Starmýri 2

TILLAGA AÐ BREYTINGU Á DEILISKIPULAGI SAFAMÝRI / ÁLFTAMÝRI FYRIR LÓÐ NR. 2 VIÐ STARMÝRI

Breyting á deiliskipulagi Safamýrar- Álftamýrar vegna lóðarinnar nr. 2 við Starmýri - Athugasemdir og svör

21 Jafndæður 19:00

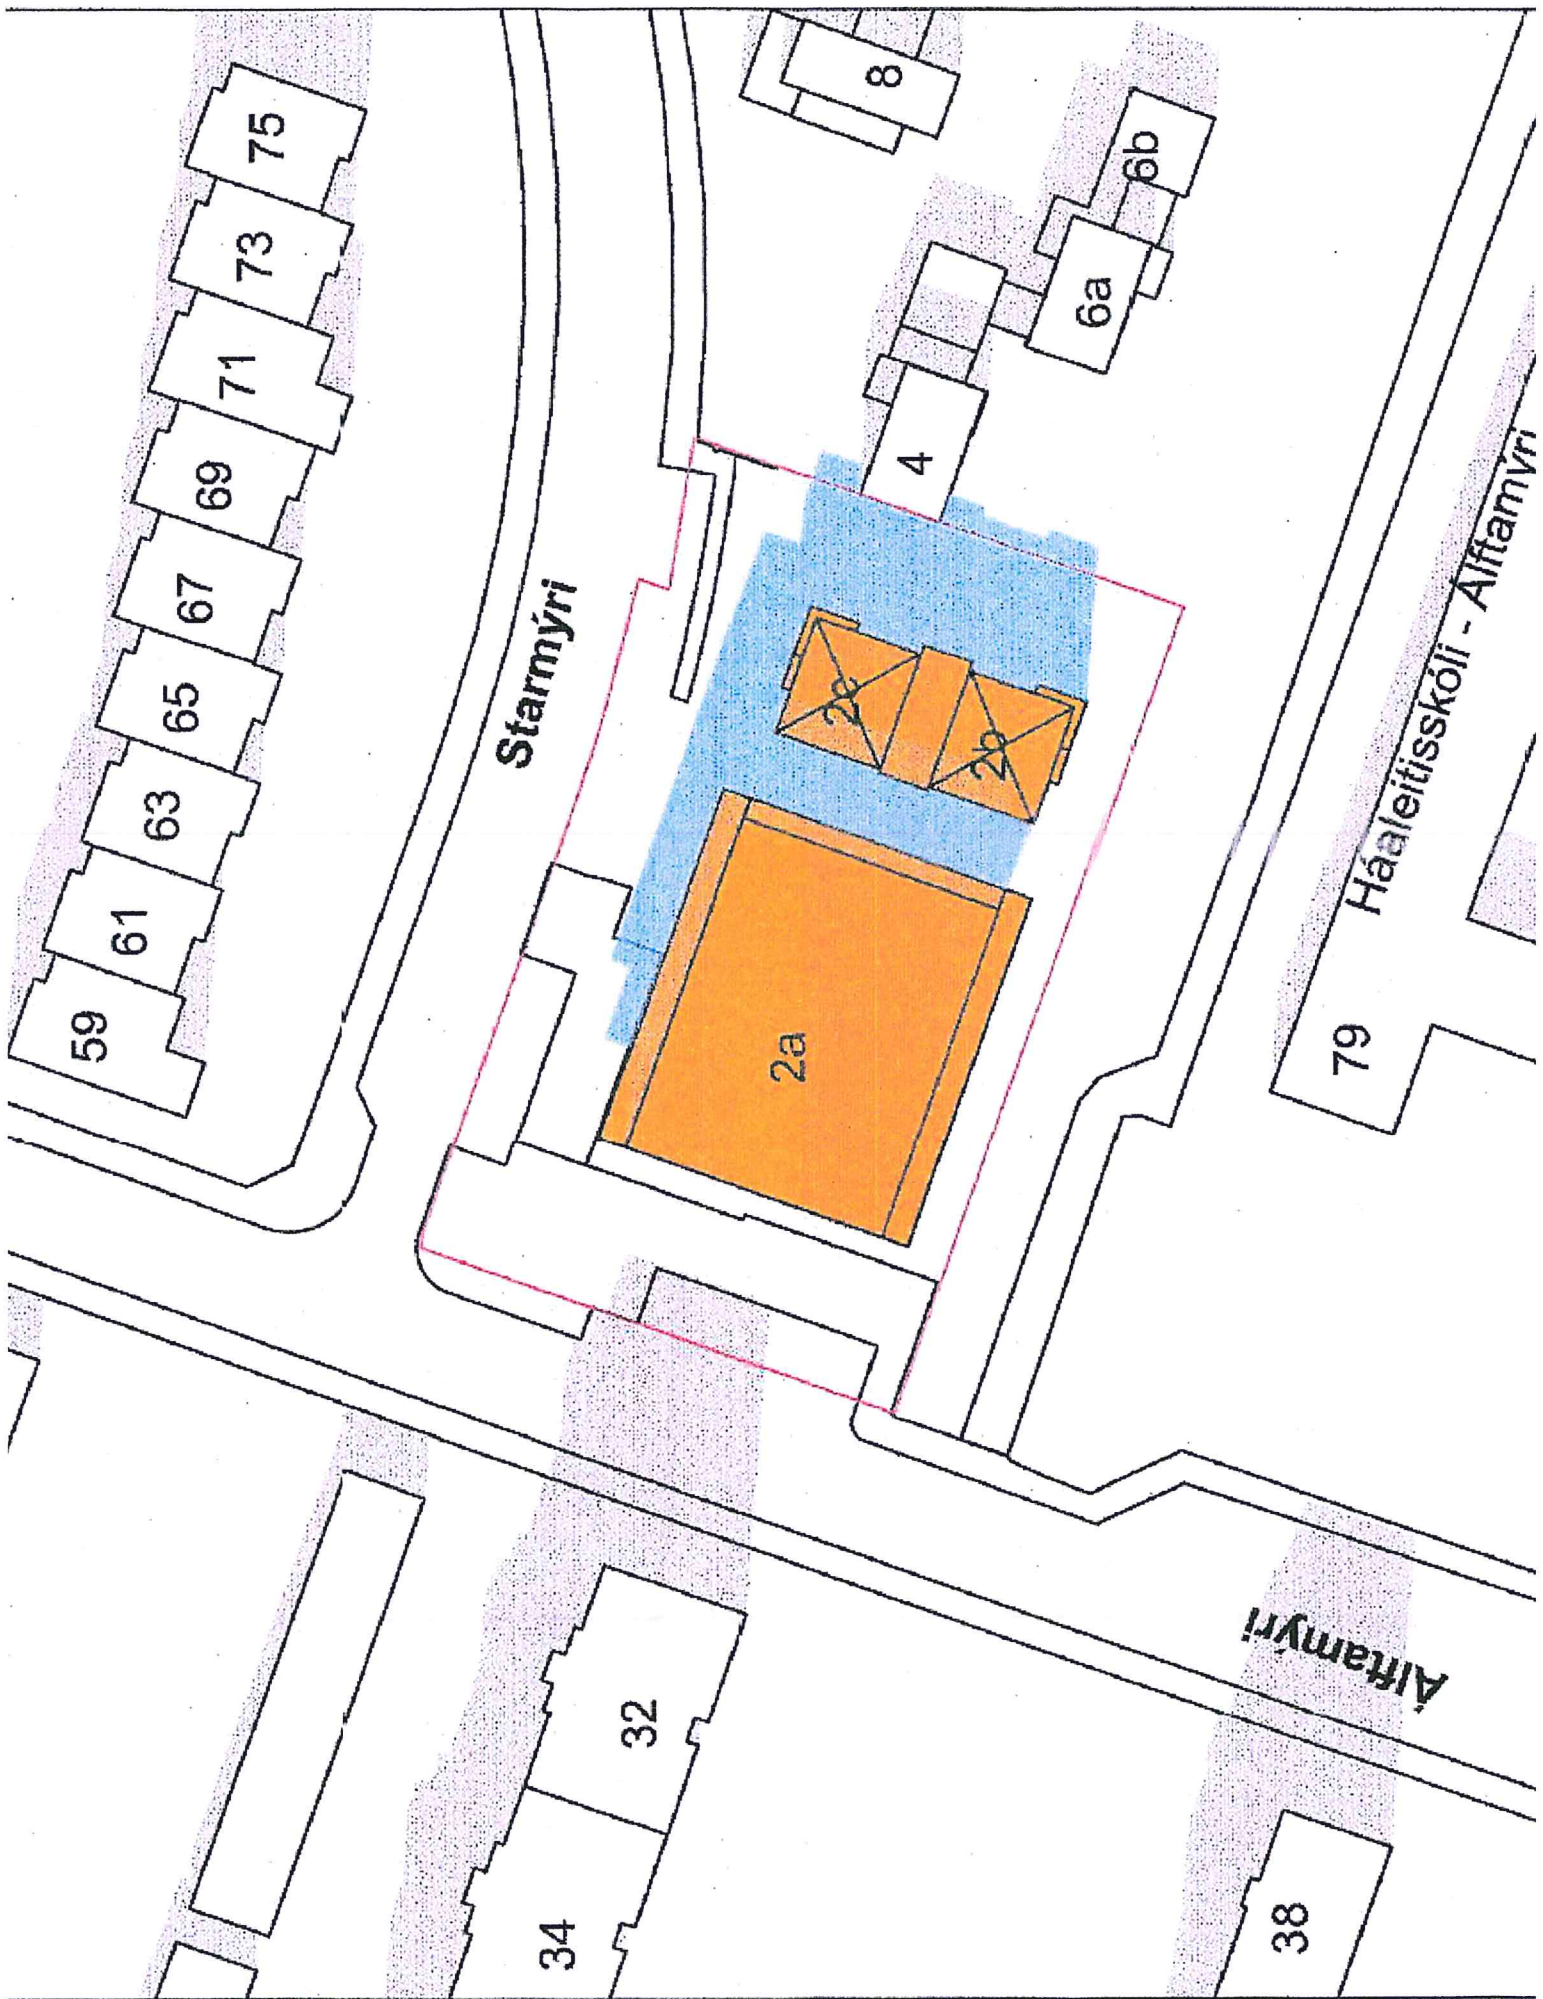
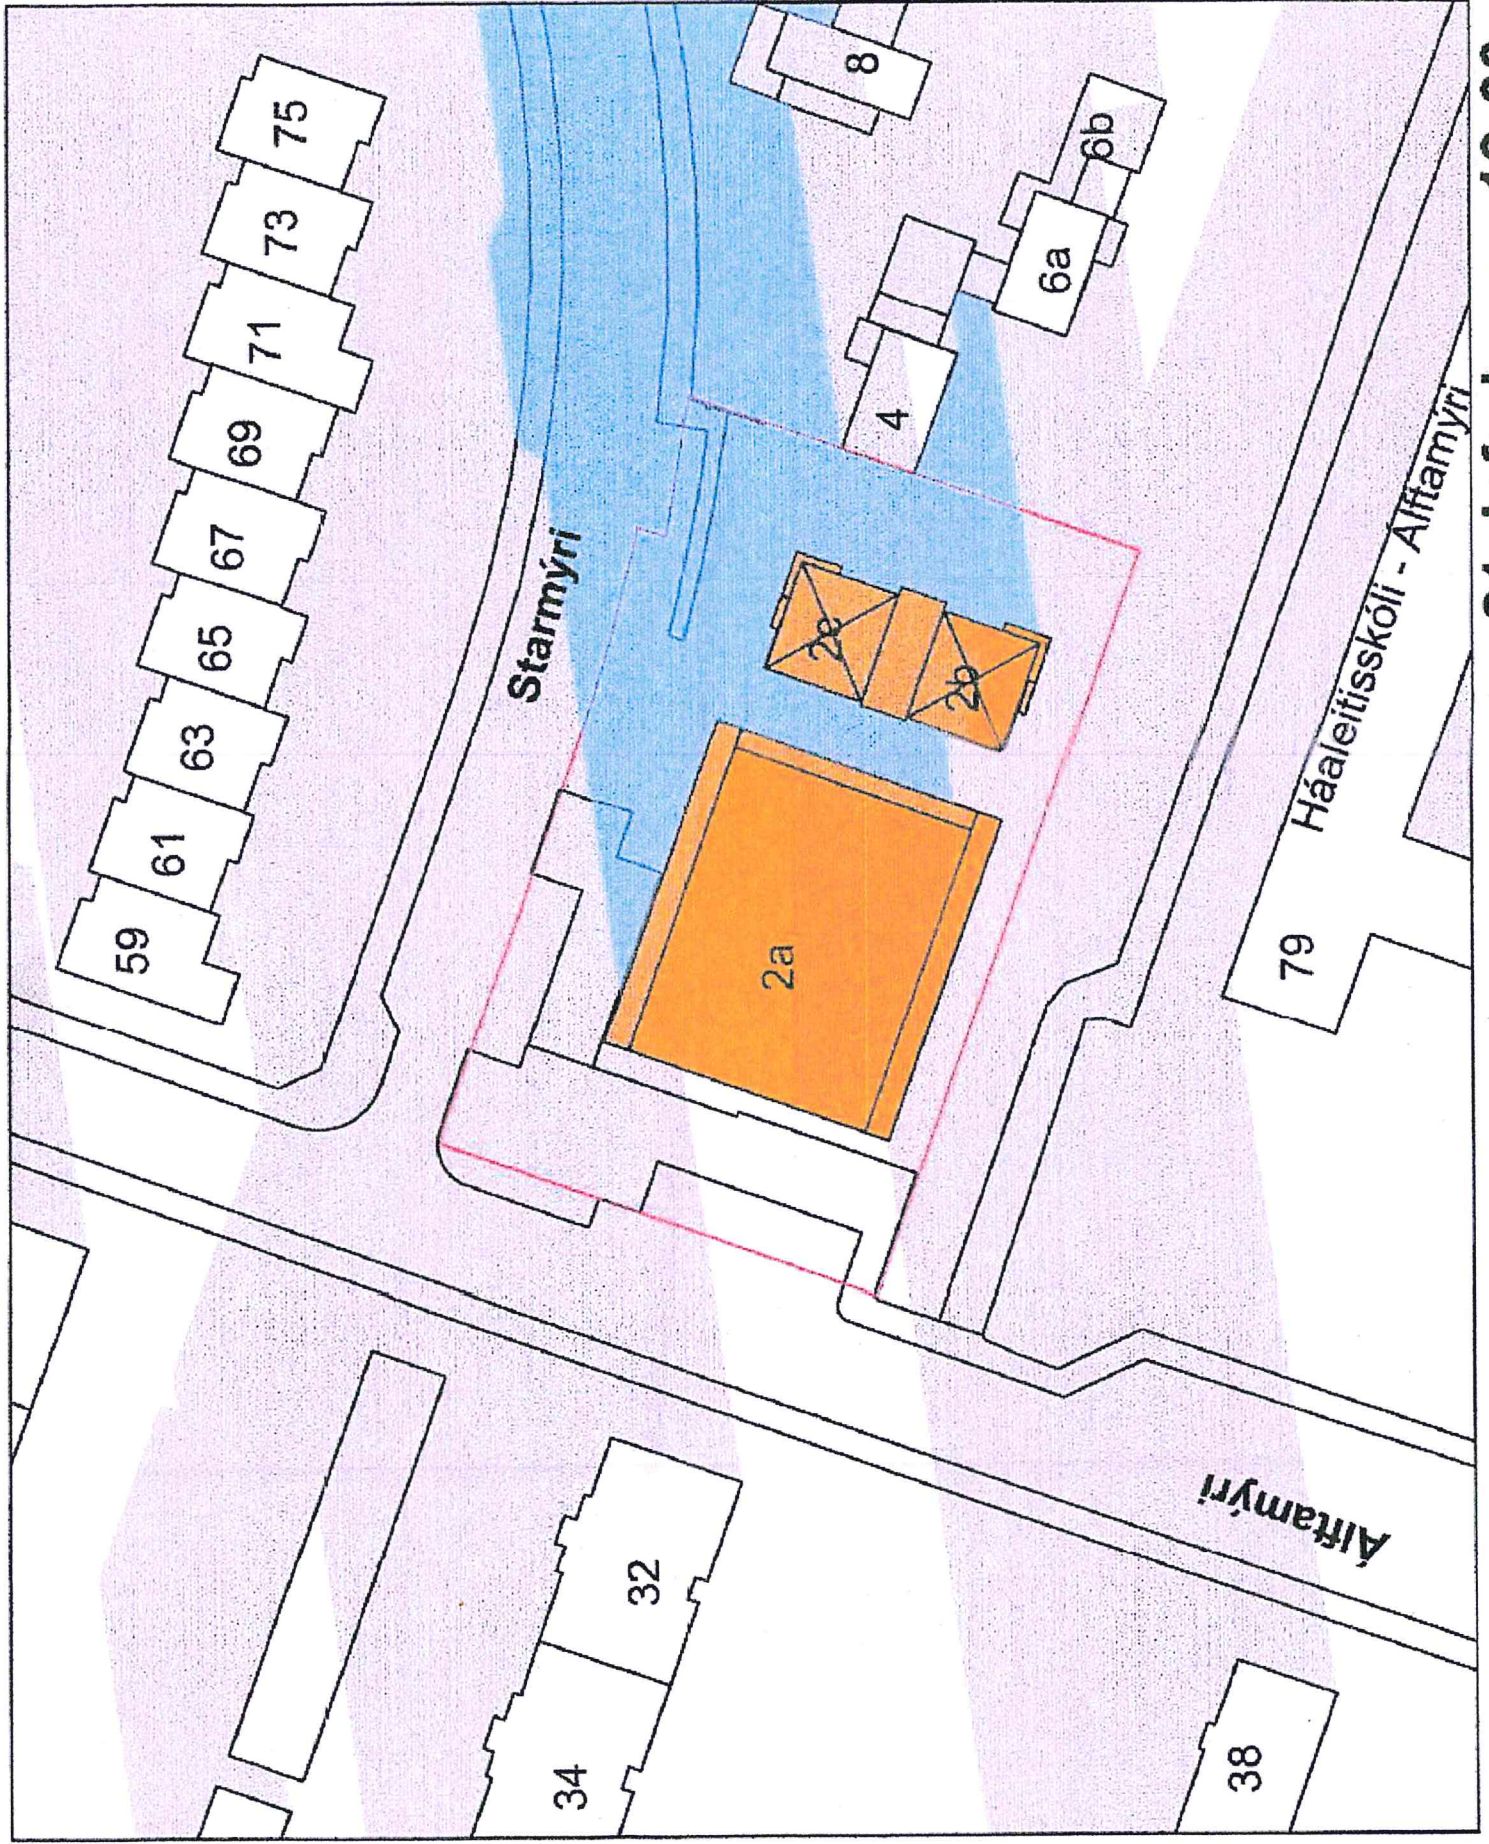
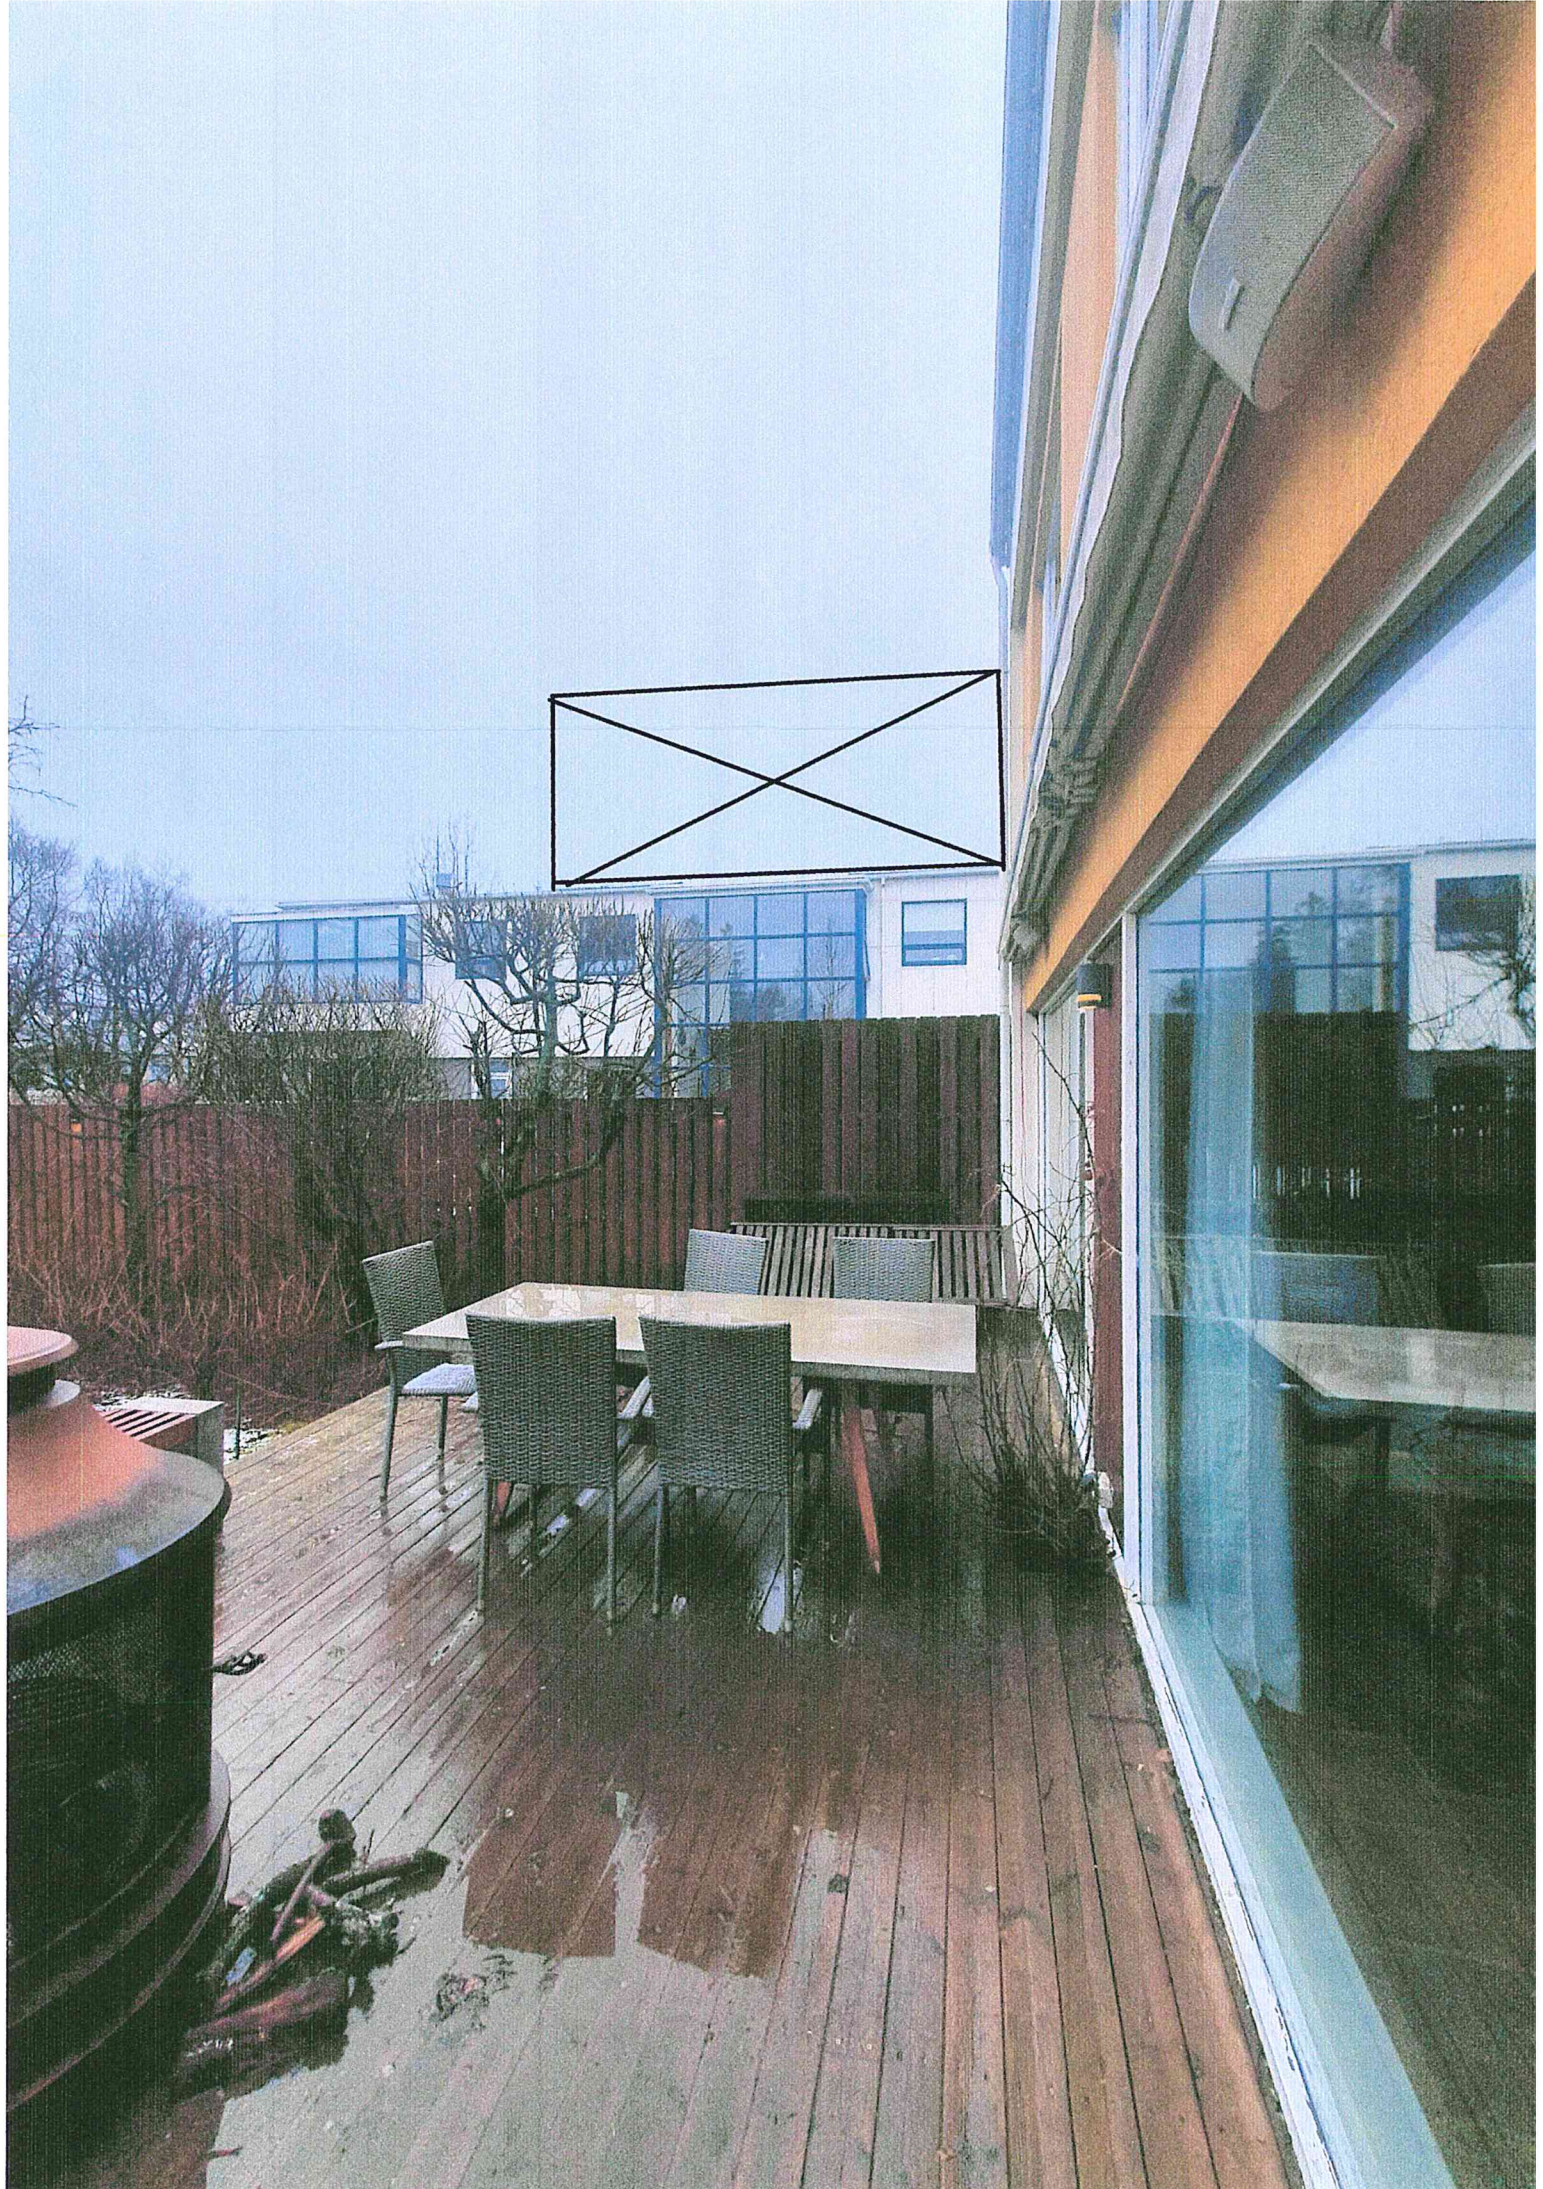
Ljóst er að þessi framkvæmd mun hafa mest áhrif á Starmýri 4 þar sem það skuggavarp sem sýnt var þegar gefið var leyfi fyrir þriggja hæða húsi er gjörbreytt.

Með þessari breytingu mun sól í garðinum hverfa um kl.17.00 á bjartasta tíma ársins og til að njóta sólarstundar eftir vinnu.

Með bréfi þessu fylgja skuggavarpsteikningar sem fylgdu með þegar til stóð að byggja þriggja hæða hús. Ljóst er að hér eru gjörbreyttar forsendur, sjá meðfylgjandi teikningar.

Einnig fylgir með ljósmynd sem búið er að merkja hvar hækkinin væri á fyrir hugaðri byggingu.

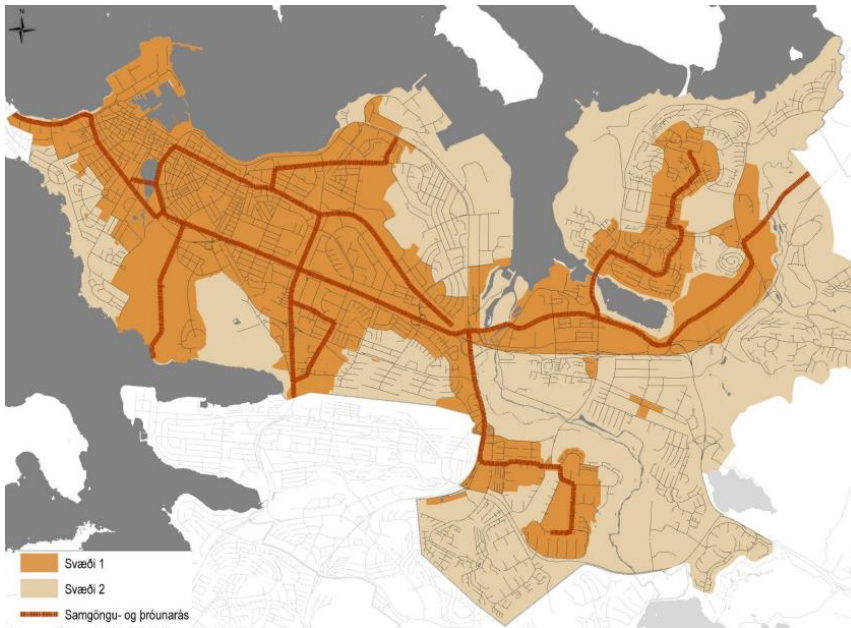
Hverfið er byggt upp af fjölbýlishúsum á afmörkuðum lóðum, umhverfis lægri raðhús og einbýlishús. Það er löngu fullskipulagt og fullbyggt, rólegt, gróíð og gamalt. Þessi stóra bygging, sem hér er verið að reisa, er alger innrás inn í það umhverfi, raskar öllu jafnvægi hverfisins og heildarásýnd, og er eyðilegging á fallettu og friðsælu umhverfi íbúanna. Fyrirhuguð bygging verður eins og Morgunblaðshöllin við Ingólfstorg, skipulagsslys, troðið af fullkomnu skeytingarleysi inn í rótgróíð og löngu fullbyggt hverfi, alltof stór fyrir umhverfið og hefur í för með sér kæfandi lokun. Við mótmælum því harðlega þessum stækkunum.

Einnig mótmælum við harðlega villandi framsetningu í kynningu upphaflegu tillögunnar.

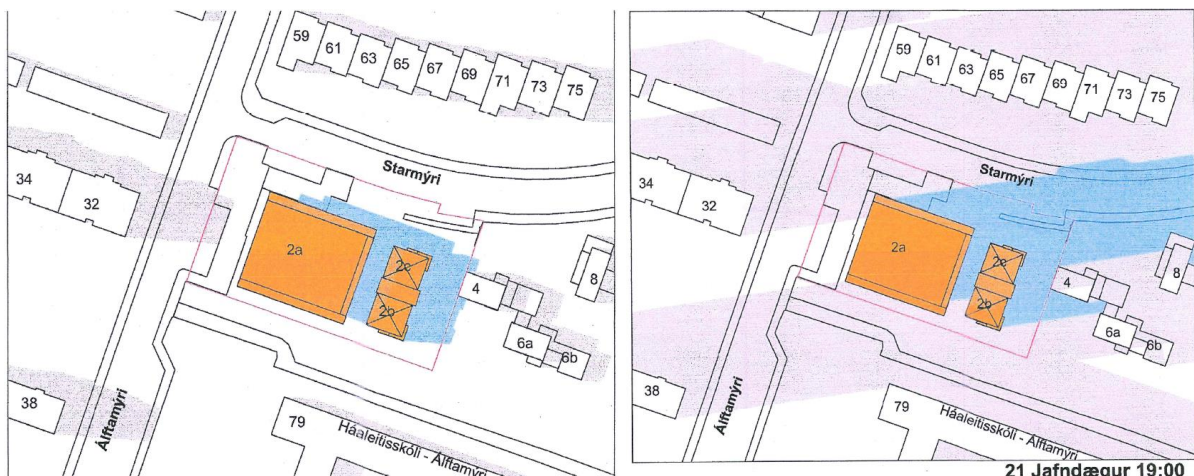
Með bréfi þessu fylgja skuggavarpsteikningar sem fylgdu með þegar til stóð að byggja þriggja hæða hús. Ljóst er að hér eru gjörbreyttar forsendur, sjá meðfylgjandi teikningar.

Einnig fylgir með ljósmynd sem búið er að merkja hvar hækkin væri á fyrir hugaðri byggingu.

Svar: Í gögnum sem fylgdu fyrri deiliskipulagsbreytingu var sýnt fram með skuggavarpssuppráttum að aukið skuggavarp félli fyrst og fremst á borgarland (götur og gangstéttir) þá einkum á jafndægri. Bent er á ítarlegri svör nr. 1.2. við athugasemdum vegna þessa þar sem kemur fram að aukning á skuggavarpri er víkjandi. Bent er á að í viðauka má sjá ítarlegt yfirlit greininga á skuggavarpri samfara deiliskipulagstillögu.
